SPARC® Enterprise M4000/M5000 서버 제품 안내서

XCP 버전 1041용

SPARC Enterprise M4000/M5000 서버 제품 안내서

너트 간섭 정보

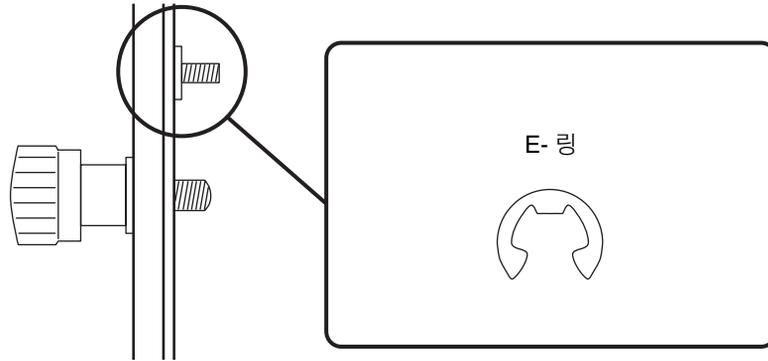
SPARC Enterprise M4000 또는 M5000 서버를 19인치 랙에 마운트하는 경우 서버의 모든 방향이 랙에 맞물리도록 삽입하게 되므로 베젤 고정 너트가 랙 기둥에 간섭될 수 있으며 이에 따라 서버가 올바르게 장착되지 않을 수 있습니다.

이러한 경우 베젤 고정 너트와 링을 E-링으로 교체합니다.

1. 간섭되는 베젤 고정 너트와 링은 제거하십시오.

2. 제거한 너트와 링 대신 랙 마운트 키트에 포함된 E-링을 부착합니다.

3. 서버의 모든 방향이 랙에 맞물리도록 서버를 삽입하여 제자리에 고정합니다.

그림 1 메모리 보드 DIMM 슬롯 번호

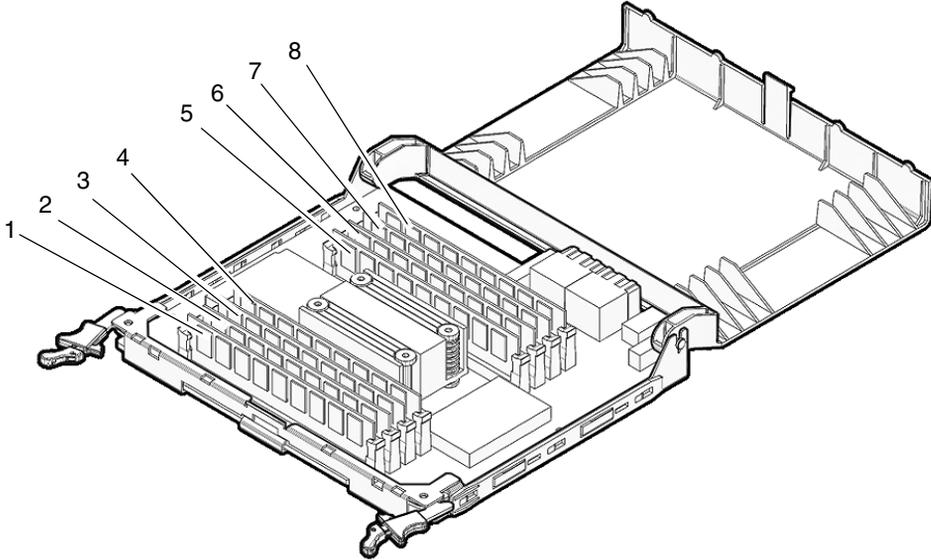
그림 1은 메모리 보드 메모리 슬롯 위치를 나타냅니다.

- 각 그룹에서 4개 DIMM을 하나의 단위로 마운트합니다.
- 그룹 A의 DIMM 용량은 그룹 B의 DIMM 용량보다 크거나 같아야 합니다. 그룹 B에는 DIMM을 마운트하지 않아도 됩니다.
- 각 그룹 내에서 용량과 등급이 같은 DIMM을 마운트합니다. 하나의 그룹 내에서 다른 용량의 DIMM을 함께 사용할 수 없습니다.

다른 용량이나 다른 등급의 DIMM으로 교체하려면 같은 CMU의 각 메모리 보드에서 위의 조건을 따라야 합니다.
